О безопасности
медицинских изделий

ВАЖНОЕ УВЕДОМЛЕНИЕ О КОРРЕКТИРУЮЩИХ ДЕЙСТВИЯХ

Из-за аномалий программного обеспечения повышена вероятность появления кода состояния TEN-410 и протекание образца на крышку инкубатора микрослайдов.

Повышение вероятности возникновения кода состояния TEN-410 из-за аномалии программного обеспечения VITROS® версии 3.7.1

Область где могут находиться следы подтекания жидкости из образца.

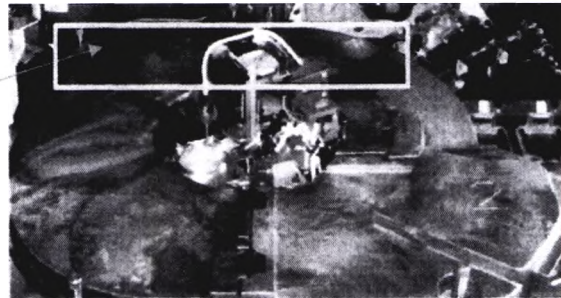
- Если на вашей системе VITROS 4600/5600/XT 7600 установлено системное программное обеспечение VITROS 3.7.1, периодически проверяйте крышку инкубатора на предмет наличия жидкости образца (в зависимости от частоты возникновения аномалий в вашей лаборатории, это может происходить каждый раз, когда появляется код состояния TEN-410, или с другой частотой или событием, например, во время ежедневного технического обслуживания или в другое подходящее время). Очистите любую отмеченную жидкость или следы высохшей жидкости, следуя универсальным мерам предосторожности и документации пользователя VITROS – Справочное руководство / Обзор мер предосторожности и меры предосторожности / Как очистить систему.
